REFERAT

Helhedsplanudvalget møde 42

Afholdt den: 04. juli 2017 kl. 17.00-20.00 i ejendomskontoret, Galgebakken.

GALGEBAKKEN

3.2 LAMPE PÅ LETTE FACADER - BESLUTNINGSPUNKT

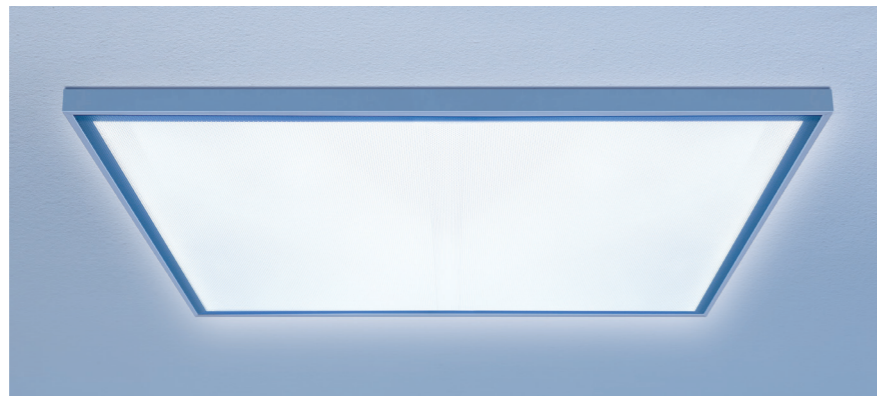
UDSKIFTNING AF INDMAD I EKSISTERENDE SKOTLAMPER ER IKKE MULIGT,
DET KRÆVER NYT ARMATUR

DER FORESLÅS NY SKOTLAMPE SOM STANDARD PÅ LETTE FACADER.

HPU besluttede at der på lette facader opsættes en ny lille skot lampe tilsvarende eksisterende.

3.6 380/230 VOLT TIL VM I BADEVÆRELSE - BESLUTNINGSPUNKT

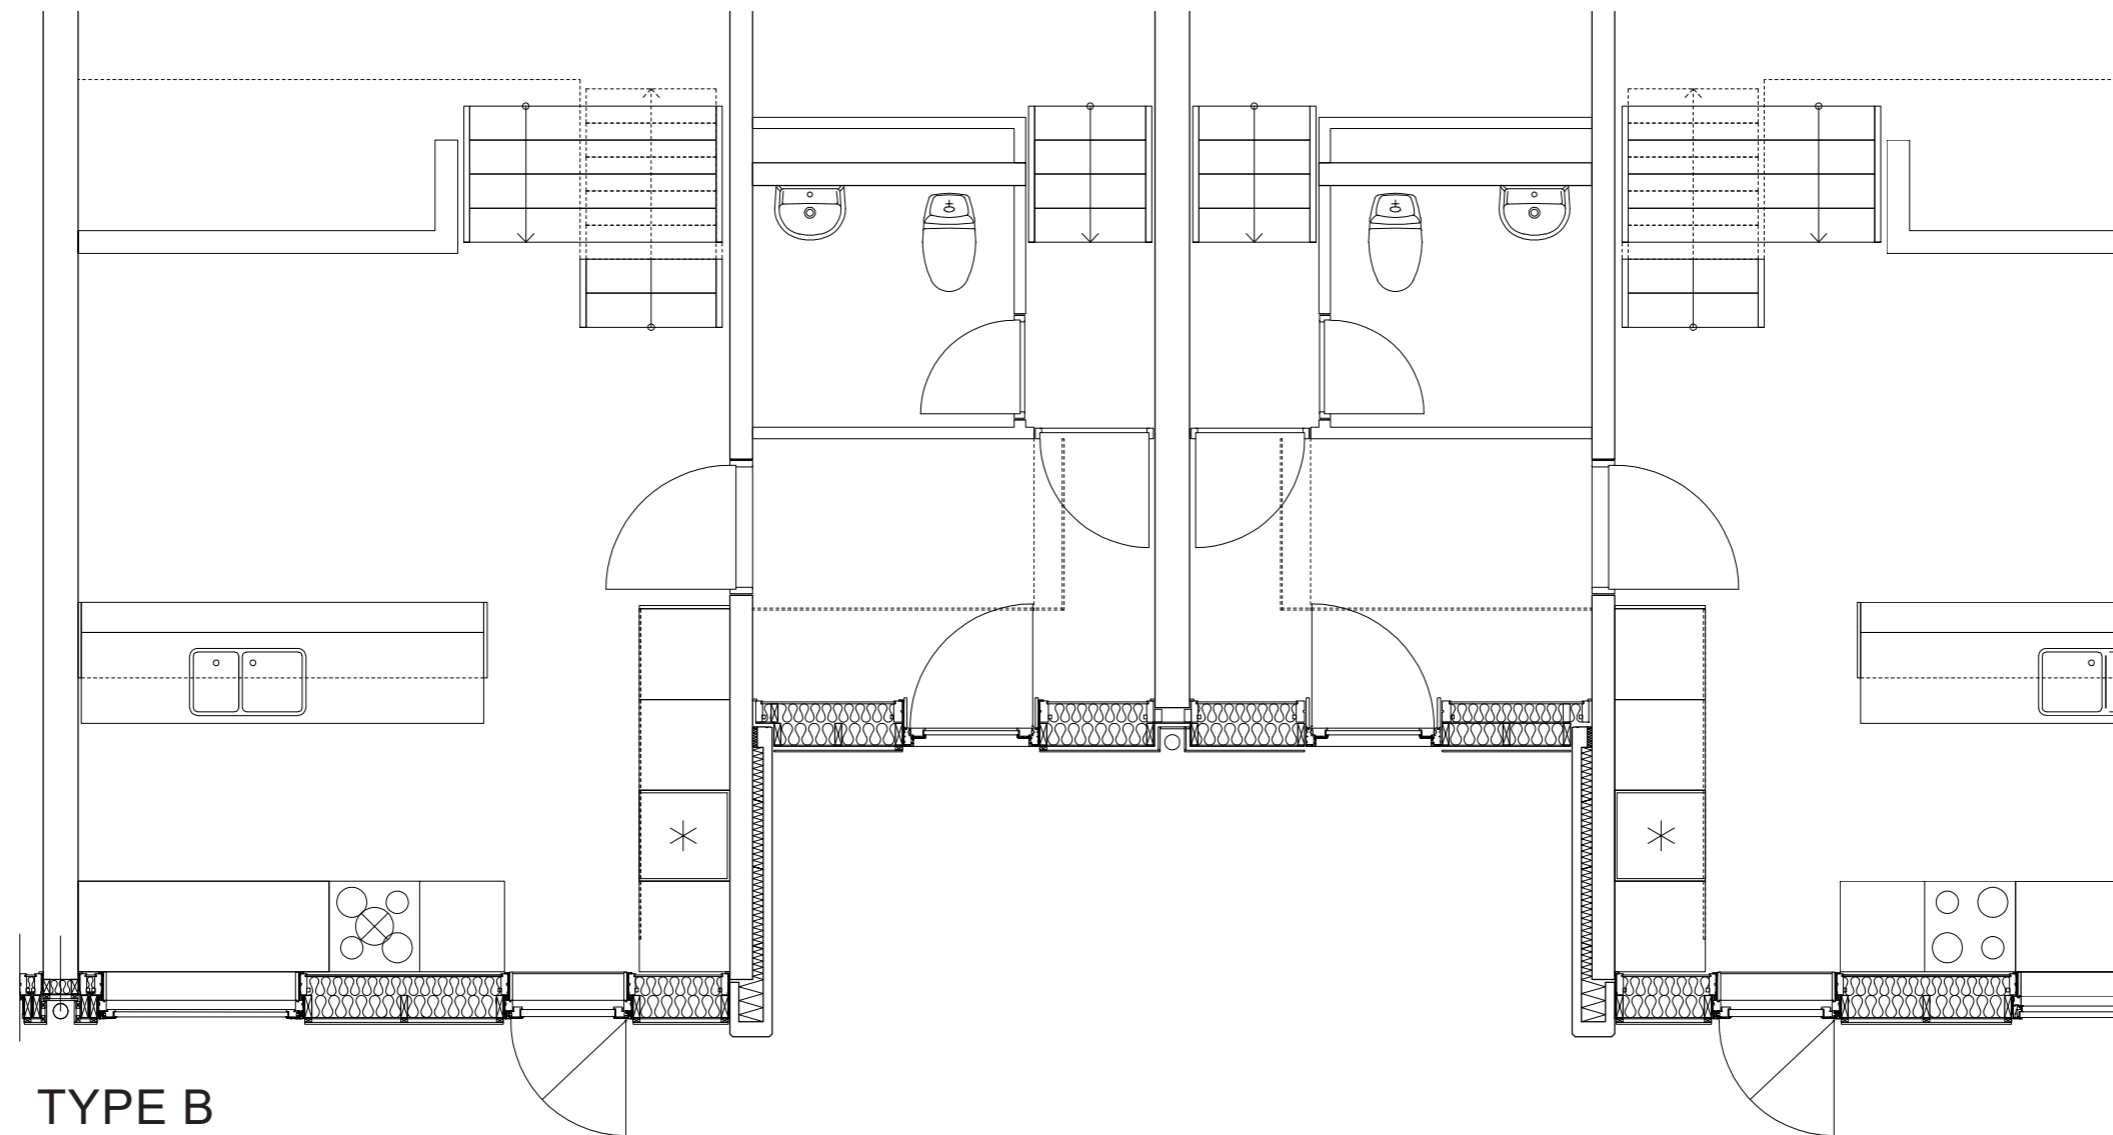
DER ER FLERE BADEVÆRELSE DER HAR 380 VOLT TIL VASKEMASKINE.

VI ANBEFALER DEN SAMME LØSNING TIL ALLE BADEVÆRELSE SÅ DER ETABLE-
RES 230 VOLT I ALLE RENOVEREDE BADEVÆRELSE.

HPU SKAL BESLUTTE HVAD DER SKAL INDARBEJDES I HELHEDSPLANEN?

HPU besluttede alle stik udføres som 230 volt, rådgivere skal sørge for relæet ikke slår fra hvis der både er VM og TT tilsluttet.

3.7 HÆNGSLING AF DØR I TYPE B OG C - BESLUTNINGSPUNKT

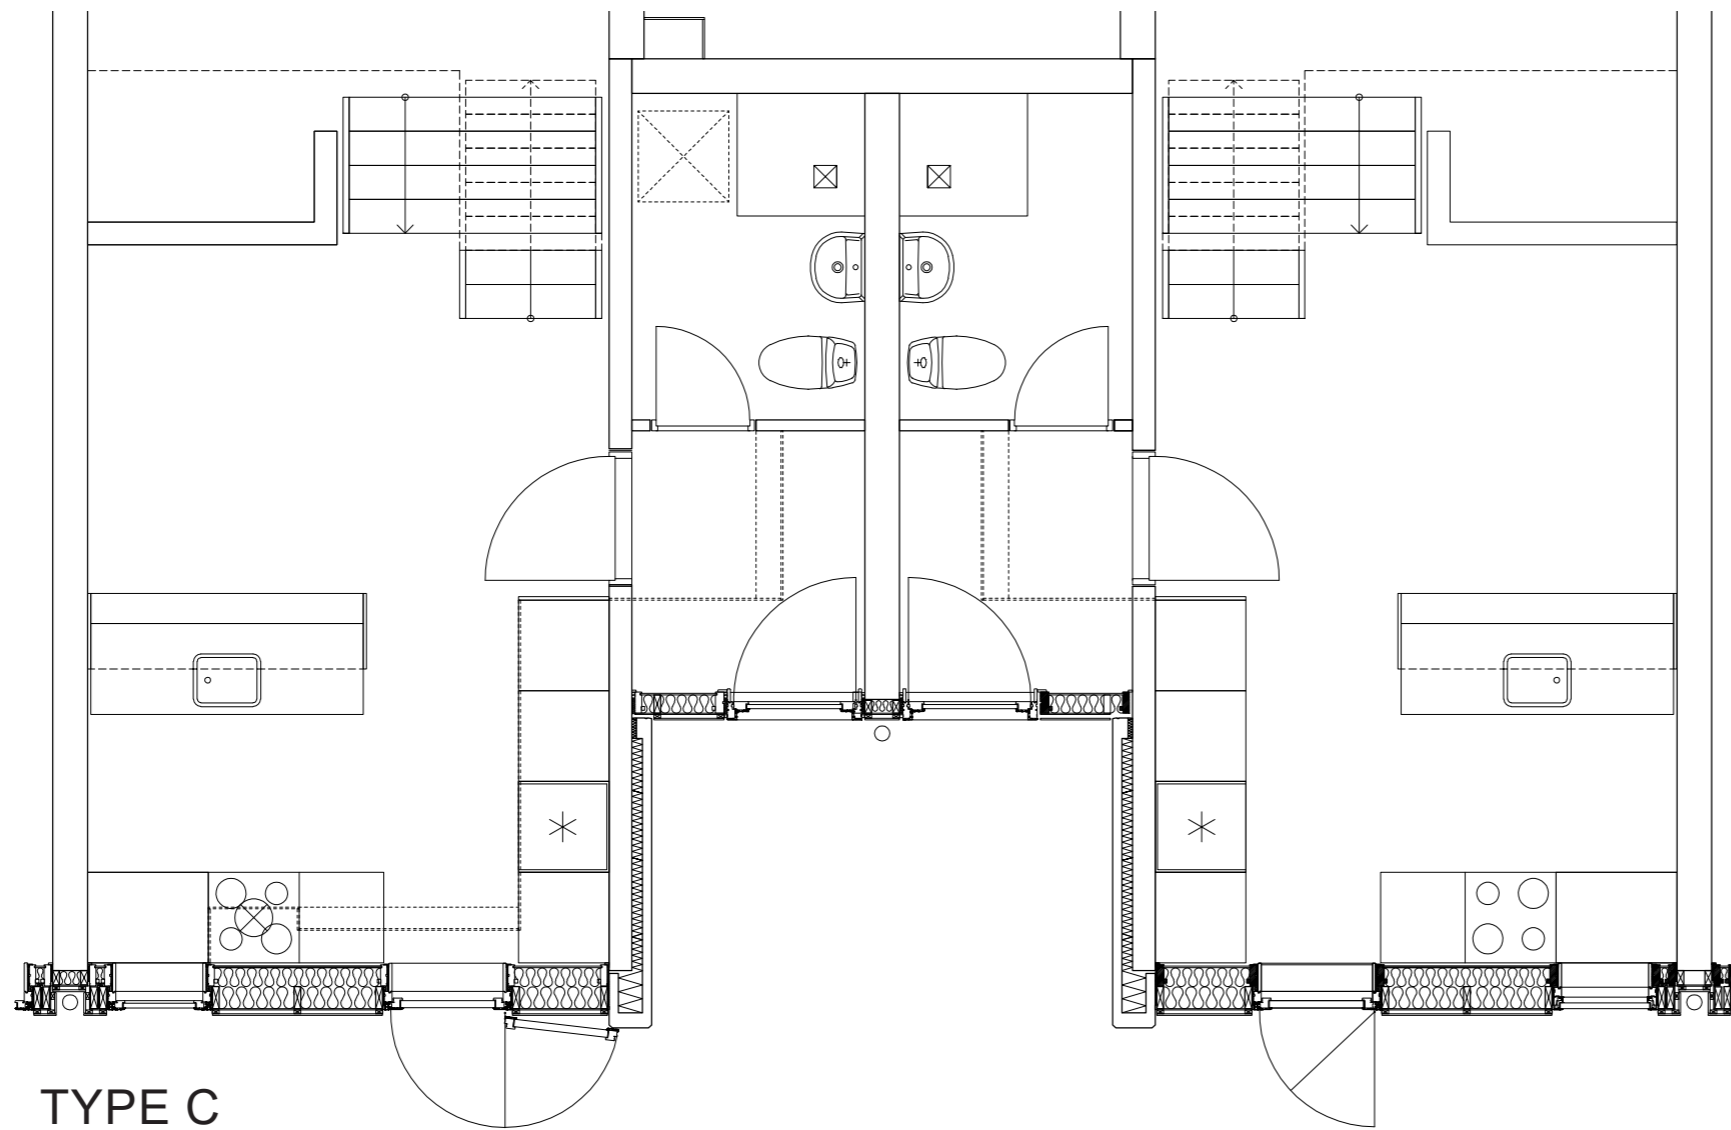
HPU SKAL BESLUTTE OM STALDDØR SKAL HÆNGSLES MOD KOMFUR ELLER SKABSSIDE

HPU SKAL BESLUTTE OM STALDDØR SKAL HÆNGSLES MOD KOMFUR ELLER SKABSSIDE

HPU besluttede døre i køkken skal hængsles mod komfur, så det åbner op mod hoveddør i type B og C.

3.11 UDEAREALER - BESLUTNINGSPUNKT

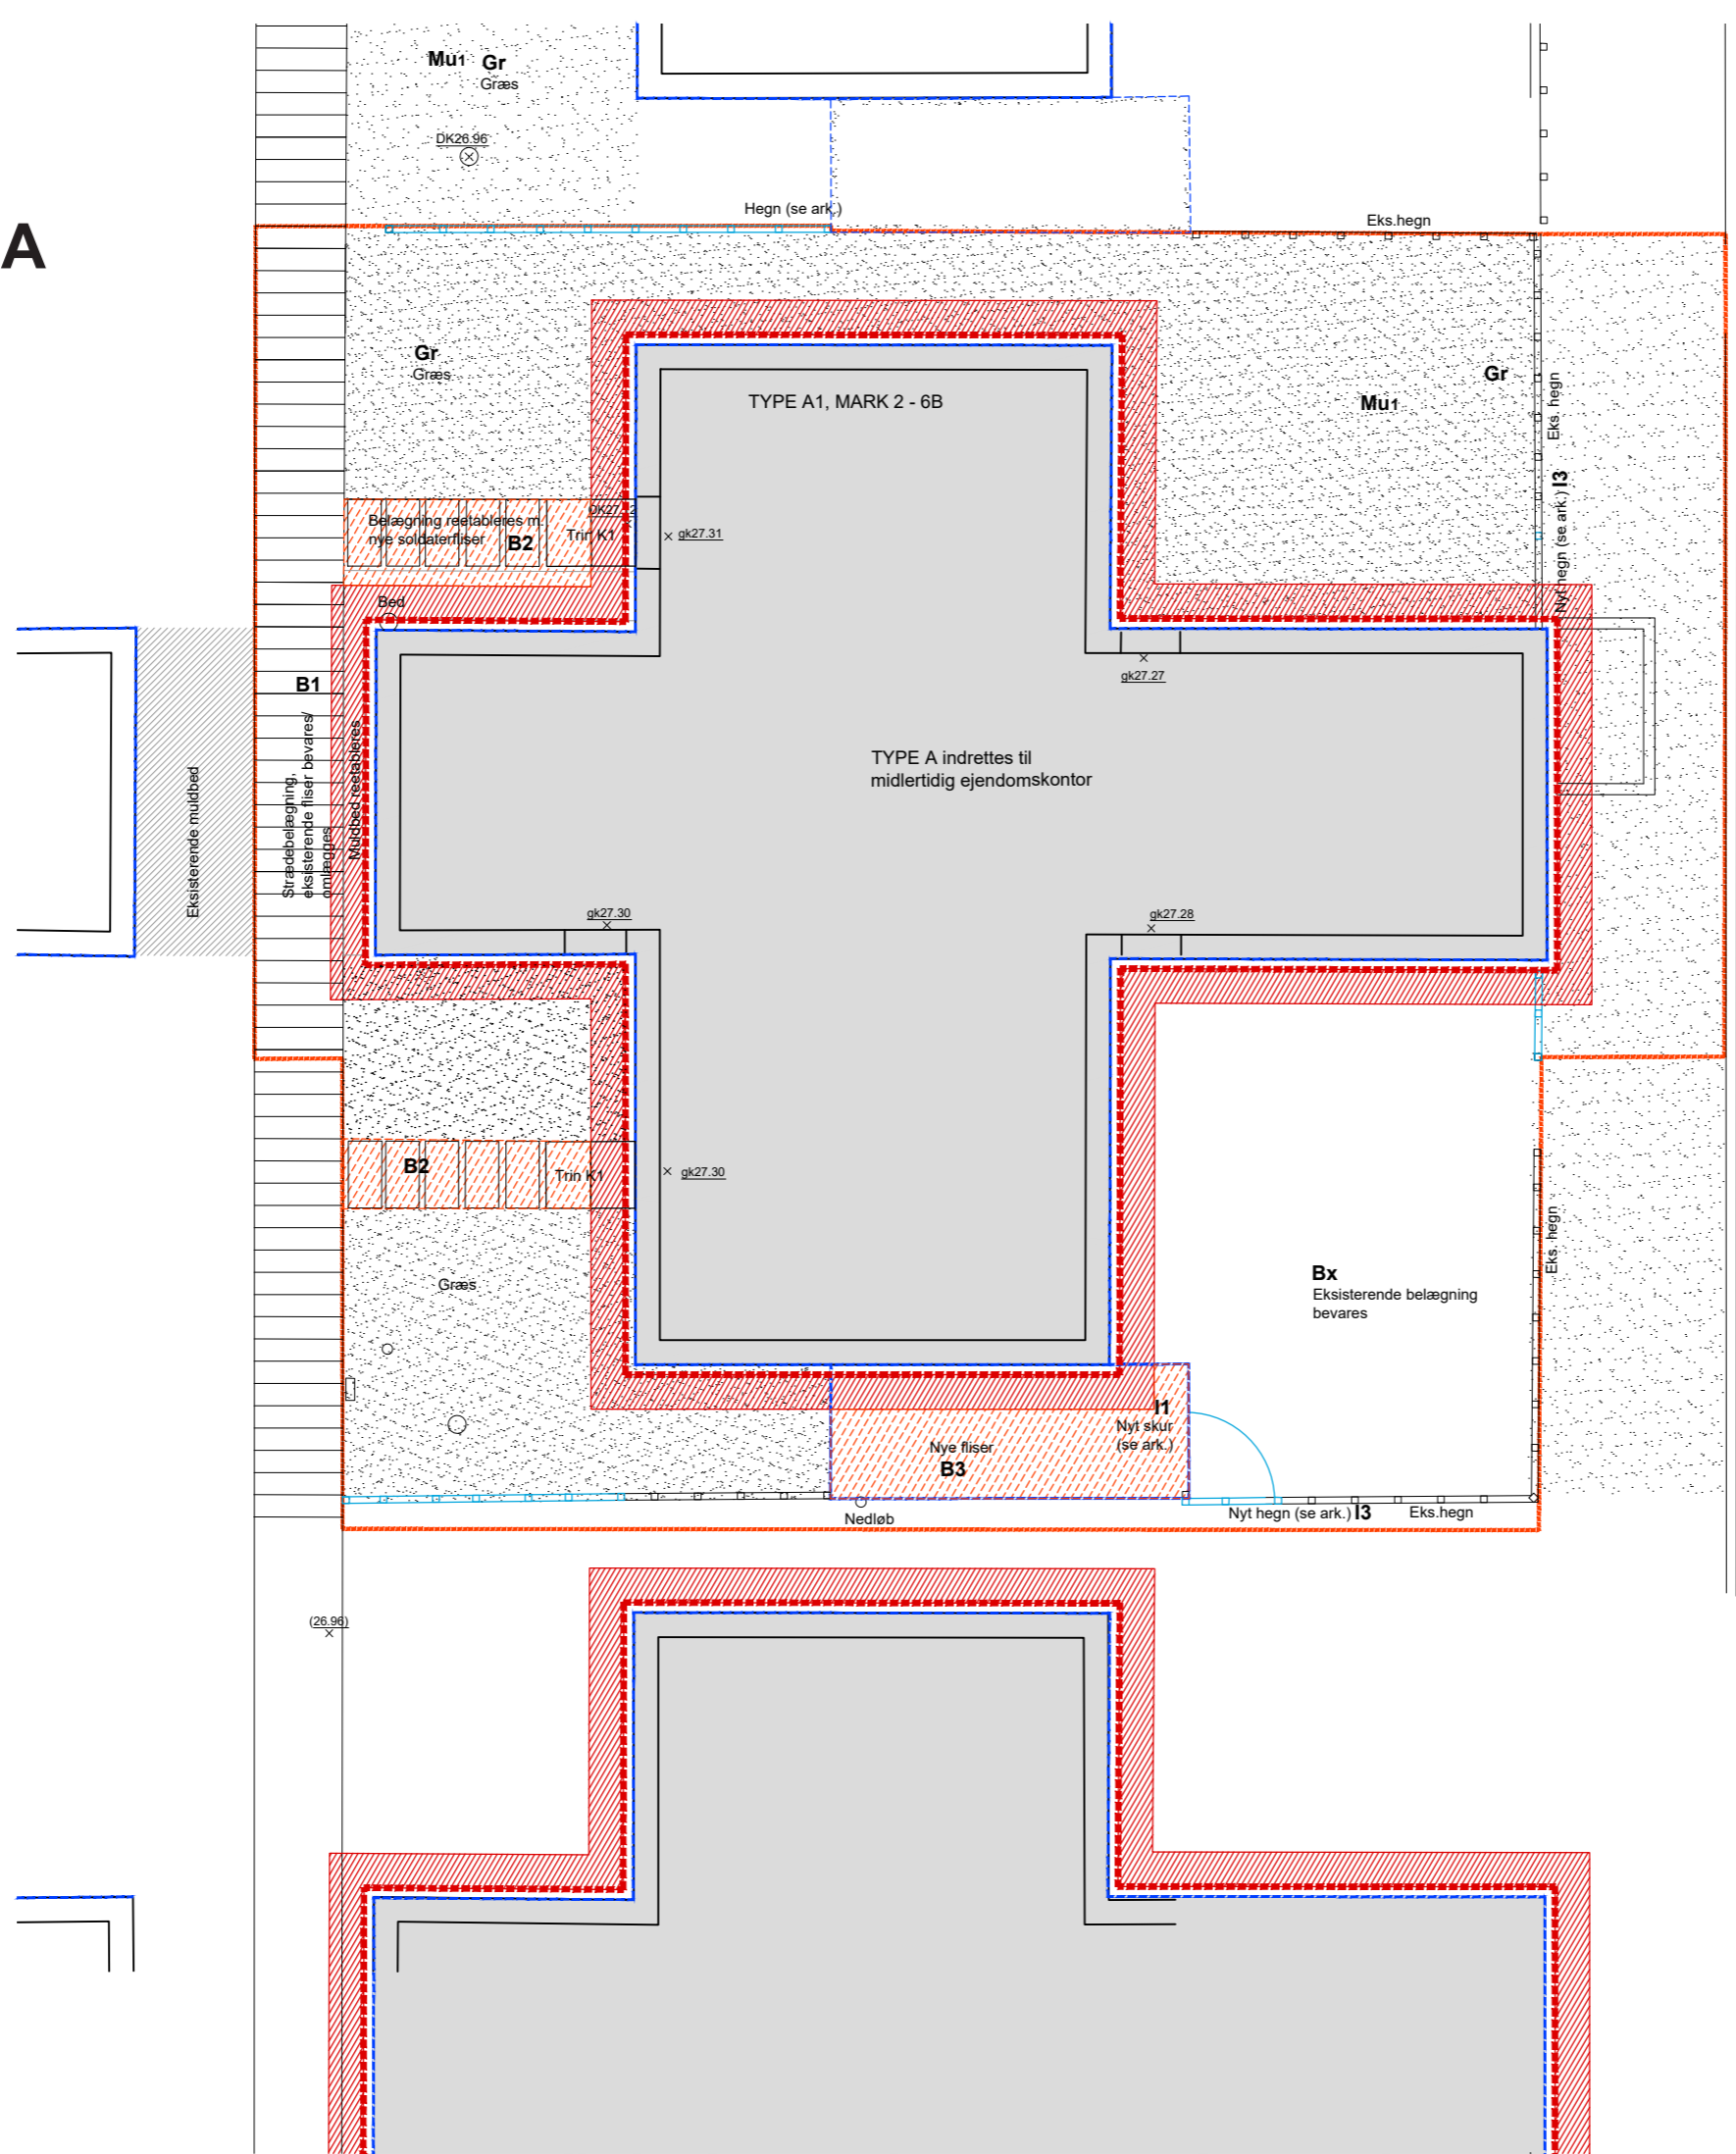
TRIN TIL ALLE HOVEDDØRE EN EN DEL AF HELHEDSPLANEN.
HPU HAR TIDLIGERE BESLUTTET DER SKAL UDFØRES DOBBELT TRIN VED ALLE
ØVRIGE DØRE, IKKE STØTTEDE ARBEJDER.

HVIS DER REGISTRERET BAGFALD MOD BYGNING VED UDFØRELSE SKAL TERRÆ-
NET VENDES SÅ DER KOMMER FALD VÆK FRA BYGNINGEN I 2 M BREDDE.

ØNSKER HPU AT FASTHOLDE OVENSTÅENDE ØNSKER?

HPU kan ikke tage stilling til om projektet skal udbydes med dybe specialtrin eller standardtrin, da de ikke kender de økonomiske konsekvenser heraf.

Figur 3: Risiko for skimmelvækst under trægulve eller nede i krybekældre (rød markering)

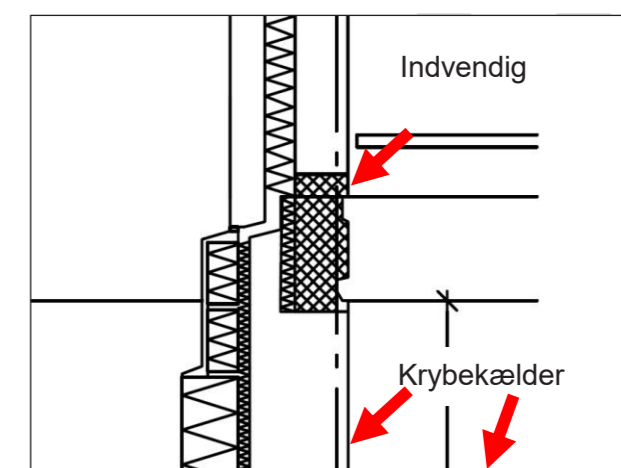
DET EKSISTERENDE FUNDAMENT OG DÆK MOD KRYBEKÆLDEREN AF BETON UDGØR EN BETYDELIG KULDEBRO. DETTE GIVER LAVE OVERFLADETEMPERATURER INDVENDIGT I VINTERHALVÅRET, HVILKET RESULTERER I RISIKO FOR SKIMMELVÆKST UNDER GULVENE.

SÆRLIGT FUGT FRA JORDEN KAN GIVE ET HØJT FUGTNIVEAU I KRYBEKÆLDRENE, HVOR DER KAN GRO SKIMMELSVAMP. SKIMMELSVAMP I KRYBEKÆLDRENE KAN PÅVIRKE INDEKLIMAET I BOLIGEN BETYDELIGT.

1. DER UDFØRES UDVENDIG SOKKELISOLERING NED TIL 40 CM UNDER TERRÆN PÅ TUNGE OG LETTE FACADER.
2. DER UDFØRES OPVARMNING AF KRYBEKÆLDRE FOR AT OPRETHOLDE MINDST CA. 15 °C HELE ÅRET JÆVNT FORDELT I KRYBEKÆLDRENE. F.EKS. VED OPVARMNING AF VENTILATIONS LUFT.

3. DER UDFØRES VENTILATIONSANLÆG MED AFFUGTNING FOR AT HOLDE FUGTNIVEAUET PÅ ET ACCEPTABELT NIVEAU, HVOR DER IKKE KAN GRO SKIMMELSVAMP. VENTILATION UDFØRES MED LET UNDERTRYK, SÅ LUFT FRA KRYBEKÆLDER TIL BOLIG MINIMERES.
